## 2019-430 conjunto residencial Agora vs Ingenal S.A. CONTESTACION A LA DEMANDA REFORMADA

Referencia **CONTESTACIÓN A LA DEMANDA REFORMADA**  
**DEMANDANTE: CONJUNTO RESIDENCIAL AGORA 2 P.H.**  
**DEMANDADO: INGENAL ARQUITECTURA Y**  
**CONSTRUCCIÓN S.A.**  
**PROCESO 2019-430**

ESCALERA DE  
EVACUACIÓN DE  
SOTANO

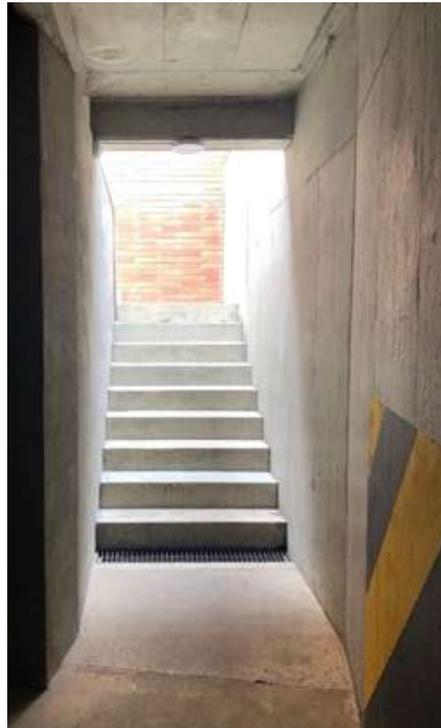
- *MODIFICACIÓN EN LA UBICACIÓN DE LA ESCALERA.* No coincide con los planos aprobados. Arbitrariamente se cambió.

**MANIFESTACIÓN DE LA DEMANDADA.** ES CIERTO que se modificó la ubicación sin embargo no causa daño. NO ES CIERTO que la modificación se hizo de forma arbitraria o caprichosa. El ajuste de la escalera representa un beneficio para la copropiedad, específicamente para el frente de la casa 53 y 52, ya que se genera más espacio en la plazoleta del primer piso, aumentando las zonas de circulación del proyecto mejorando las características visuales, se debe tener en cuenta que no se realizó un ajuste de la escalera para perjudicar a la copropiedad, por el contrario, se mejoró el entorno sin que el propósito de la escalera dejara de ser el mismo, funcionar como ruta de evacuación. Para lo cual su estructura y capacidad no fueron alterados.

*Andenes construidos*

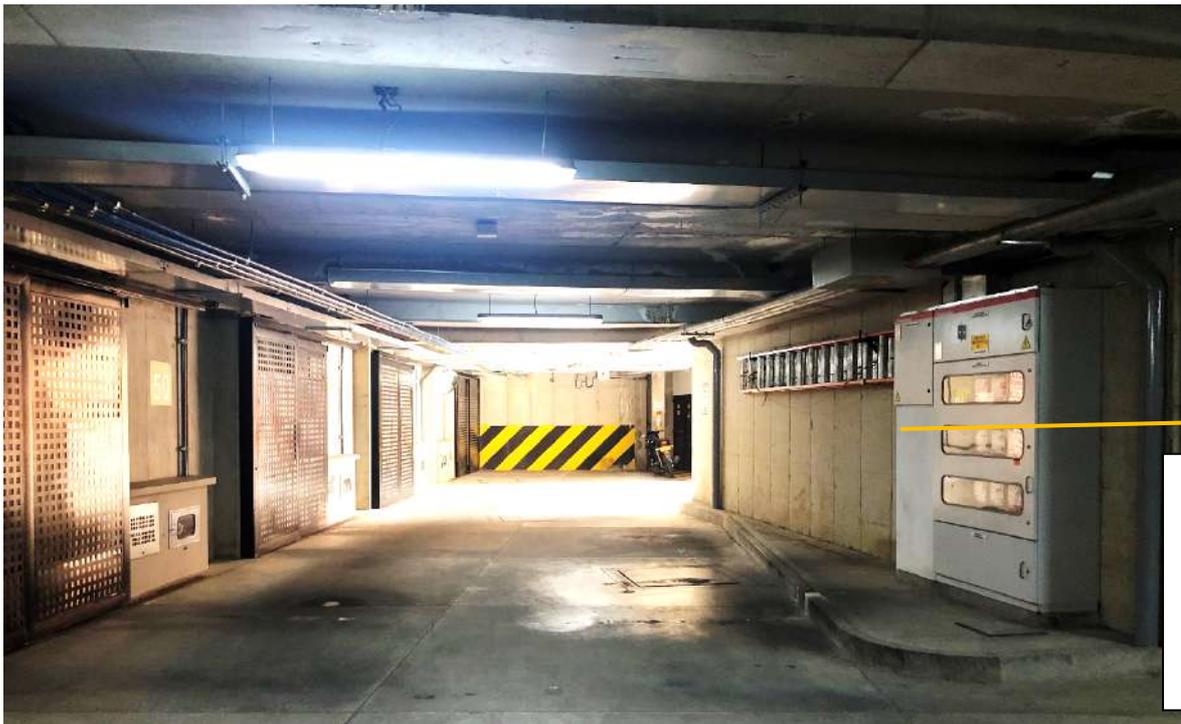
- *MODIFICACIÓN EN EL ANDÉN ADYACENTE A CASA 54. No se diseñó.*

**MANIFESTACIÓN DE LA DEMANDADA.** ES CIERTO. Si se construyeron unos andenes. Teniendo en cuenta que los andenes anteriormente mencionados no influyen en la circulación vehicular y que adicionalmente sirven como zona de seguridad en el momento de tomar la lectura de los medidores, estos se construyeron como mejoras

Anden que no obstaculiza maniobras vehiculares en el sótano y mejora la seguridad de los medidores y su lectura.

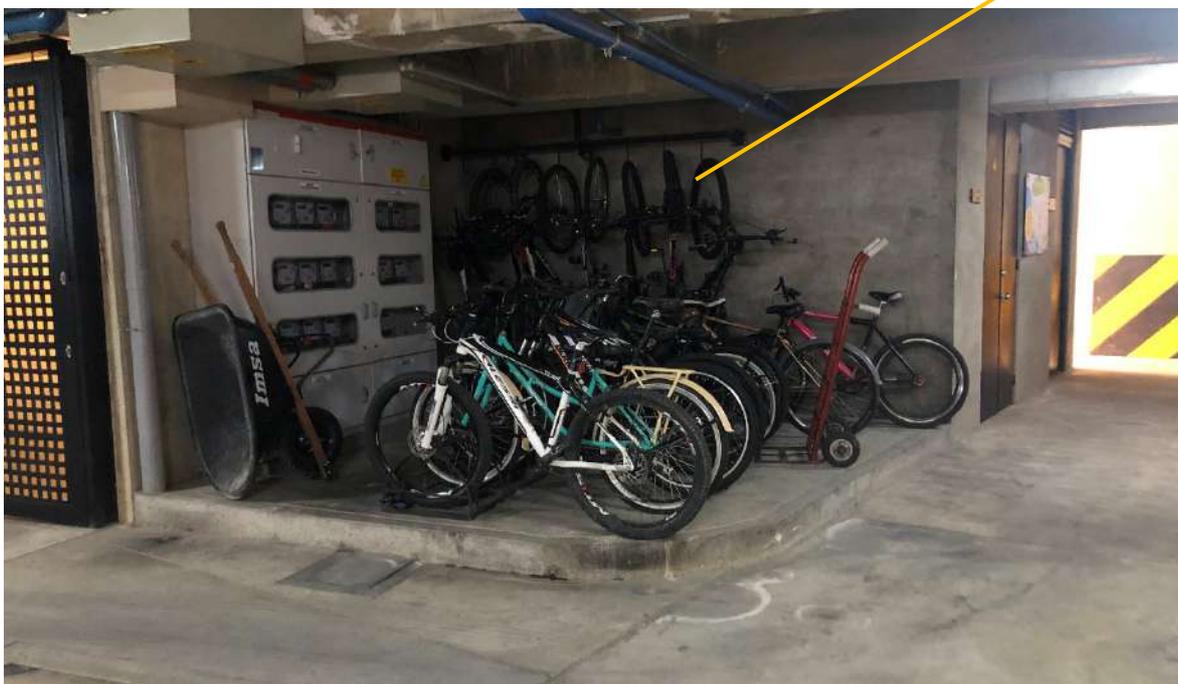
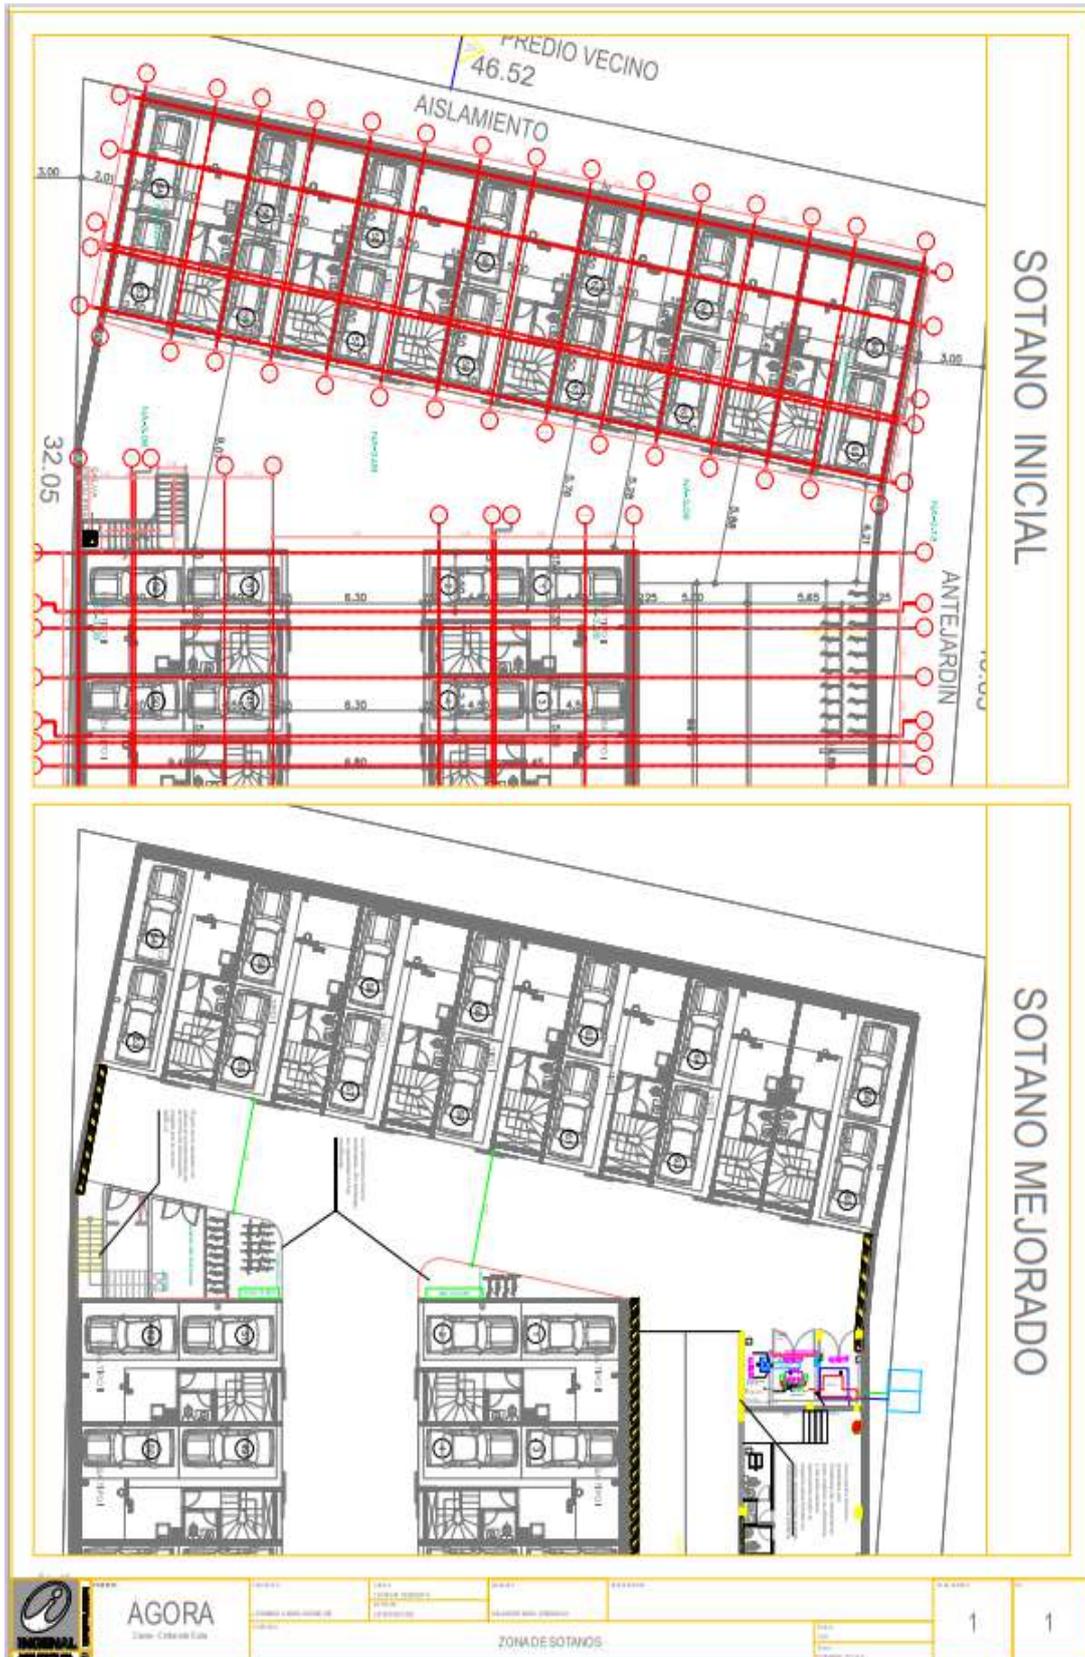
- *MODIFICACIÓN EN EL ANDÉN ADYACENTE A LA CASA 79. No se diseñó.*

ES CIERTO. Si se construyeron unos andenes. Teniendo en cuenta que los andenes anteriormente mencionados no influyen en la circulación vehicular y que adicionalmente sirven como zona de seguridad en el momento de tomar la lectura de los medidores, estos se construyeron como mejoras adicionales en el sótano ya que no afecta las maniobras ni movilidad de los vehículos y no representan una afectación para el tránsito libre y seguro de la copropiedad.

Anden que no obstaculiza maniobras vehiculares en el sótano y mejora la seguridad de los medidores y su lectura.

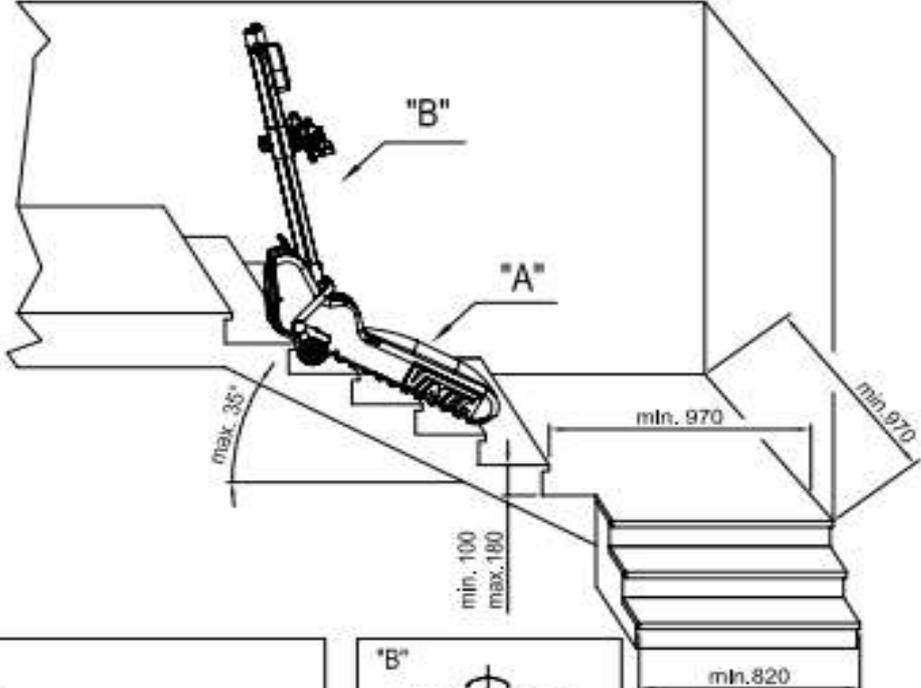
- **MODIFICACIÓN EN SALVA ESCALERA.** *Se diseñó, pero no se construyó.*

**MANIFESTACIÓN DE LA DEMANDADA.** NO ES CIERTO. lo construido corresponde a lo aprobado en las licencias de construcción por la curaduría urbana.

No es obligatorio “CONSTRUIR” un salva escalera toda vez que el salva escalera puede ser artefacto para transportar a una persona (sentada o de pie) o a una persona en silla de ruedas entre dos descansos, por medio de un asiento o plataforma móvil en un plano inclinado.

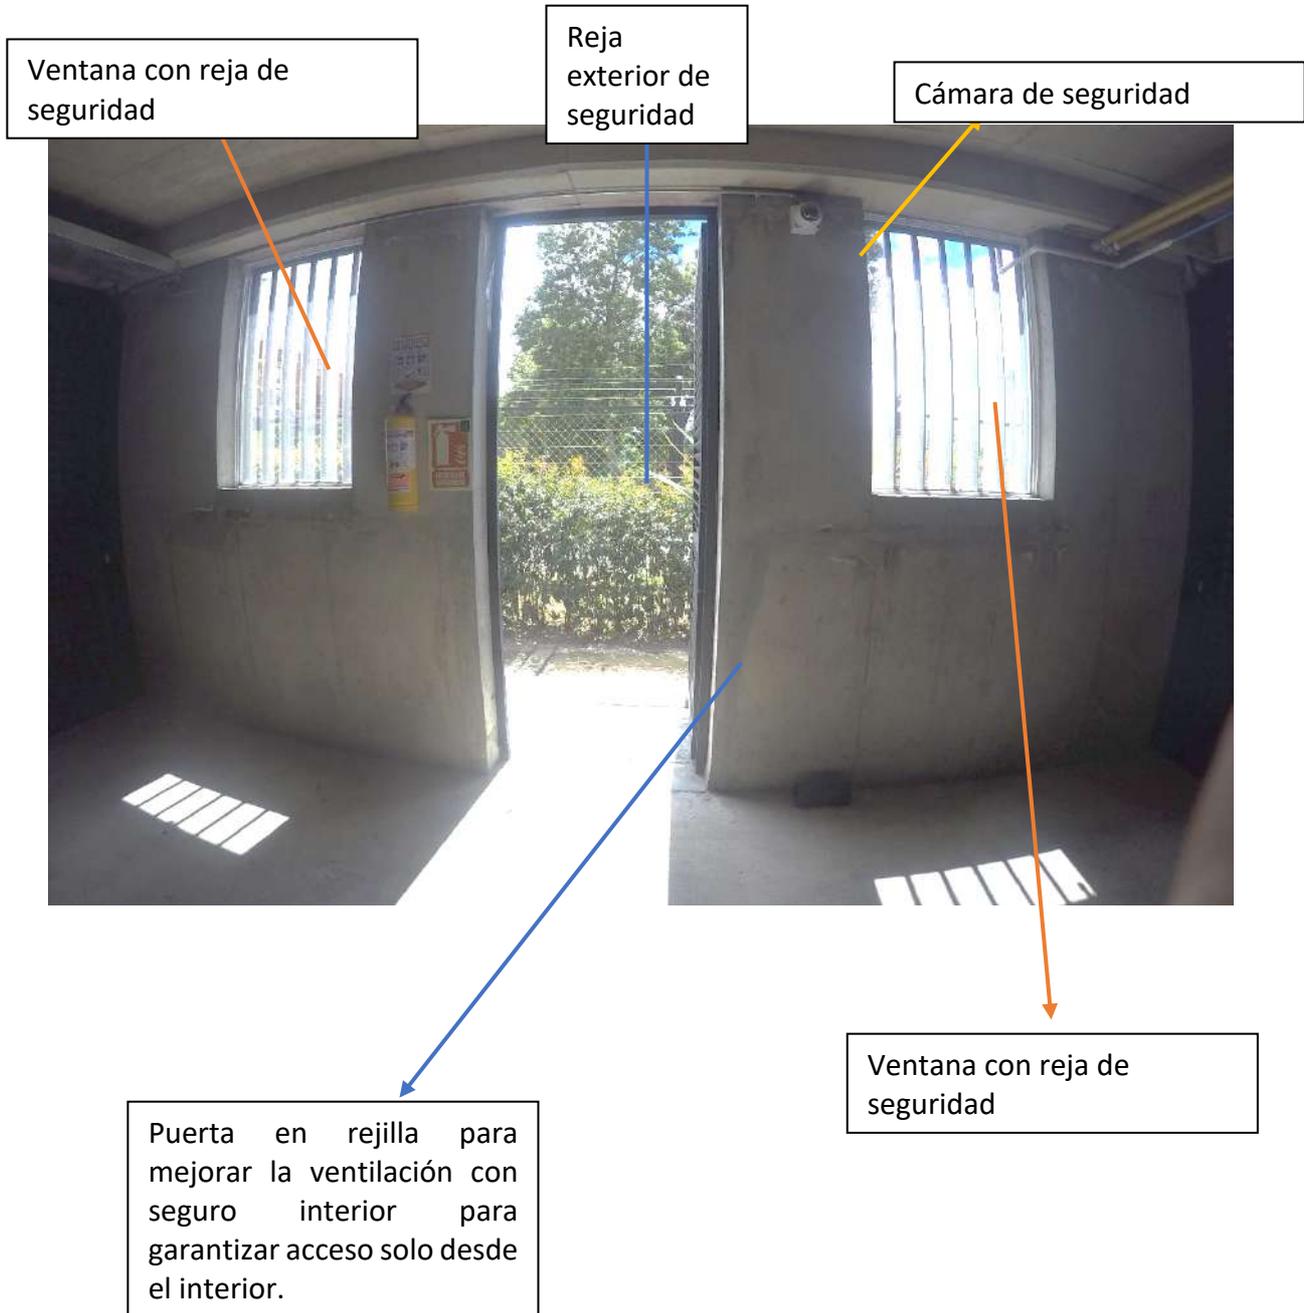
- *MODIFICACIÓN PUERTA EN COSTADO SUR. No coincide con los planos aprobados.*

**MANIFESTACIÓN DE LA DEMANDADA.** ES PARCIALMENTE CIERTO. es cierto que se construyó una puerta y dos ventanas en el muro de cerramiento en el costado sur, sin embargo, no es una deficiencia constructiva ni una desmejora, por el contrario, la construcción de la ventanearía funciona como mecanismo de reventilación del sótano ya que los carros generan gases contaminantes y estos son evacuados con mas facilidad gracias a estos elementos.

La puerta sirve para las labores de mantenimiento de las zonas y bienes comunes y adicionalmente sirve como salida de evacuación adicional en caso de siniestro.

Plano parqueadero visitantes inicial

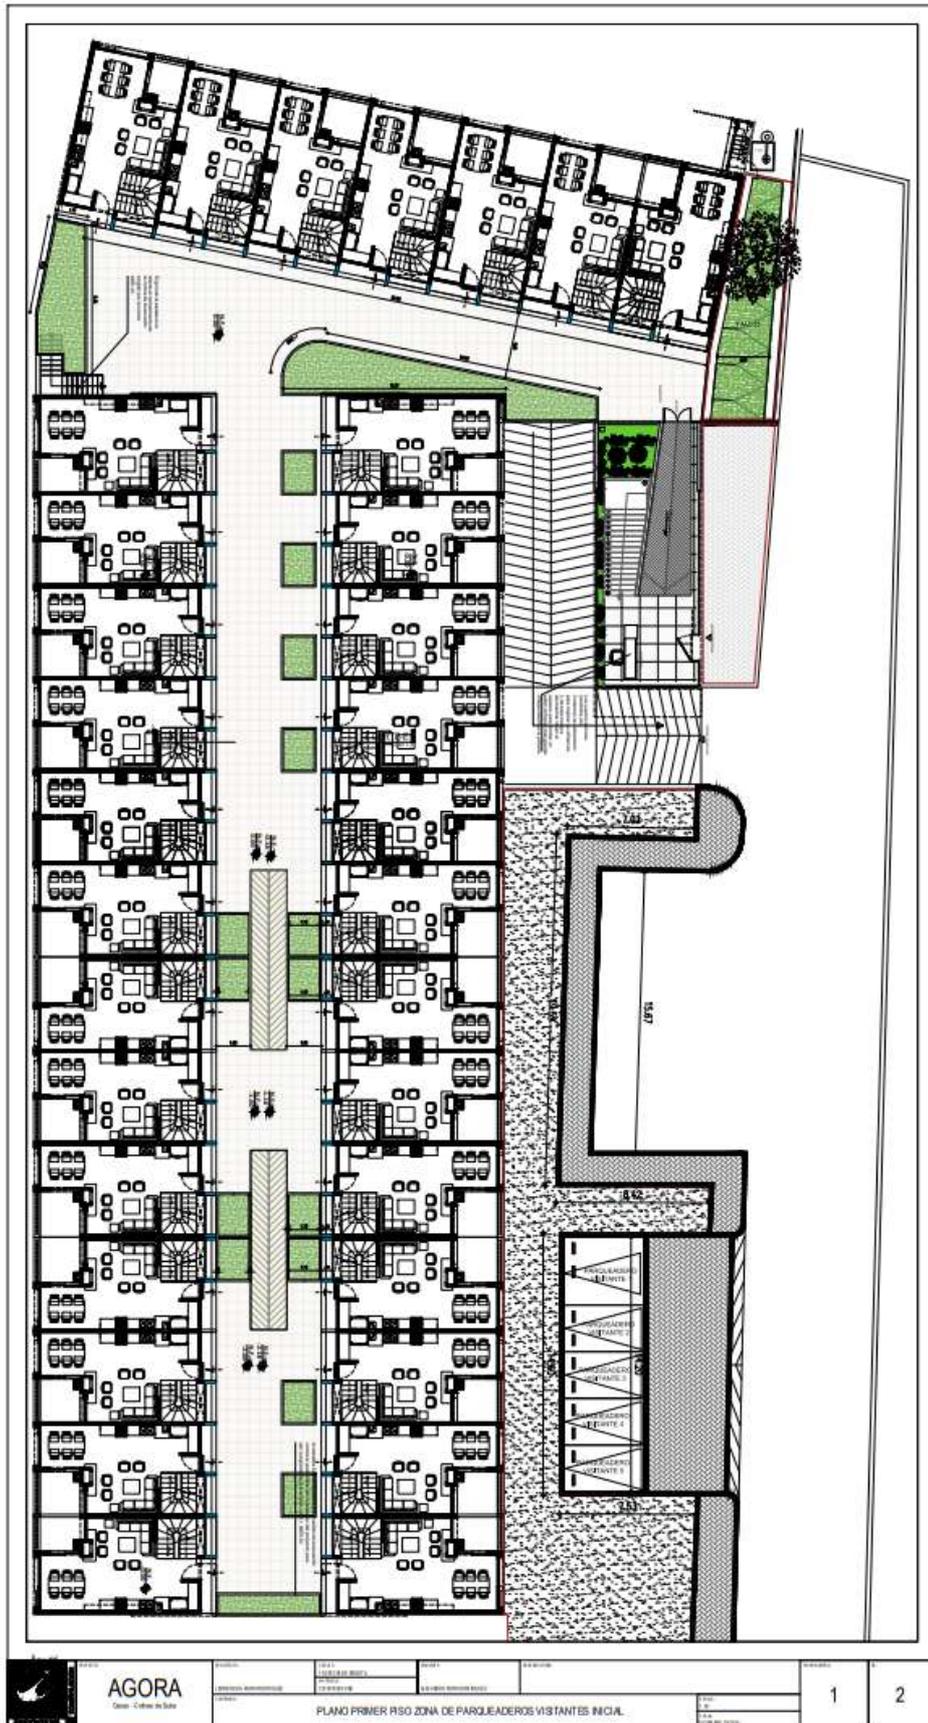
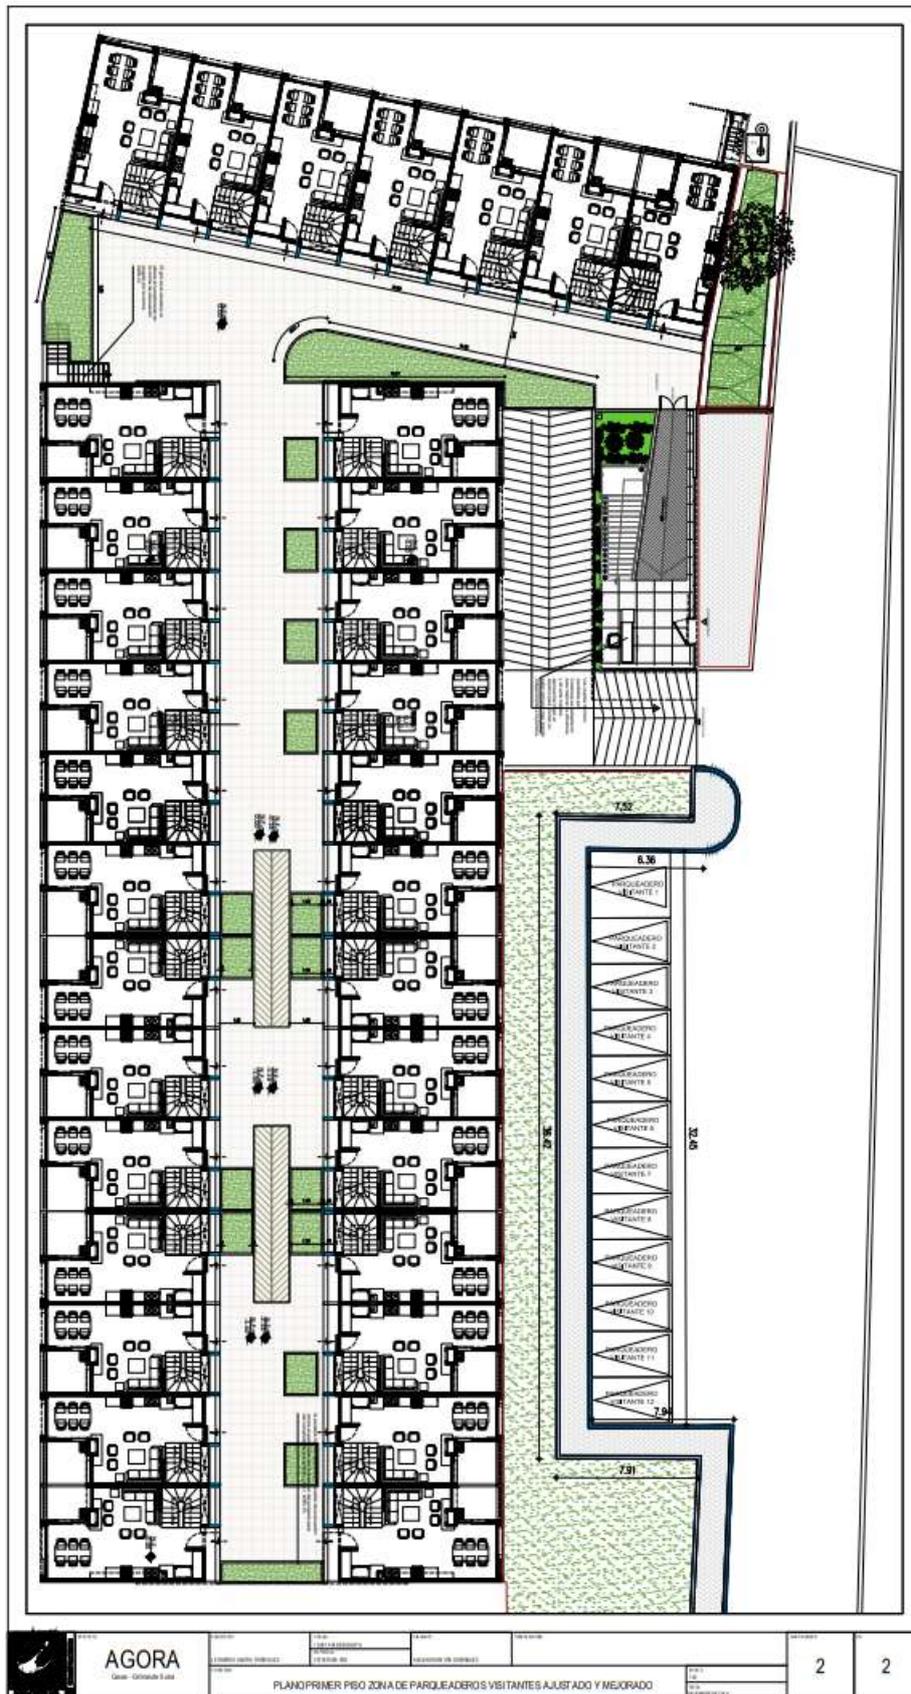
- *MODIFICACIÓN BAHÍA PARA PARQUEADEROS DE VISITANTES. Se diseñó, pero no se construyó. Falta área.*

Plano parqueadero optimizado.

La Bahía tiene de ancho 8,60 metros por 33,72 metros de largo para un área de 337 metros cuadrados. Los parqueaderos **SI FUERON CONSTRUIDOS** y se encuentran en el

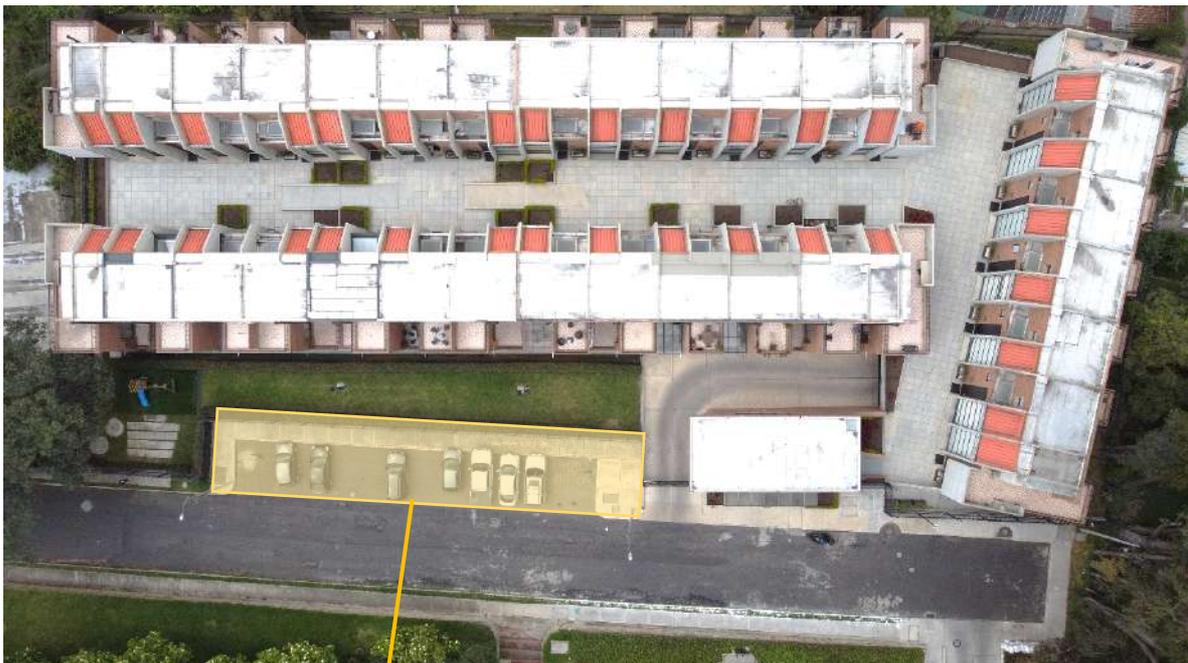
- *MODIFICACIÓN PLANO DE LOTEO. No coincide con lo construido.*

**MANIFESTACIÓN DE LA DEMANDADA. NO ES UN HECHO.** Nuevamente el “*informe – solicitud – cotización*” carece de la idoneidad para ser tratado como un peritaje; sin embargo ante la ignorancia manifestada en la pregunta formulada en el punto 14 se aclara que una parte de la bahía vehicular ya se encontraba entregada al IDU por el anterior propietario, INGENAL ARQUITECTURA Y CONSTRUCCIÓN S.A. realizó la mejora de los estacionamientos teniendo en cuenta que se cedió área útil del proyecto para mejorar la bahía y ampliar los cupos de estacionamientos.

Bahía ajustada, la cual genera 12 estacionamientos contando con uno para personas con movilidad reducida, se mejora pasando de 5 estacionamientos a 12 estacionamientos.
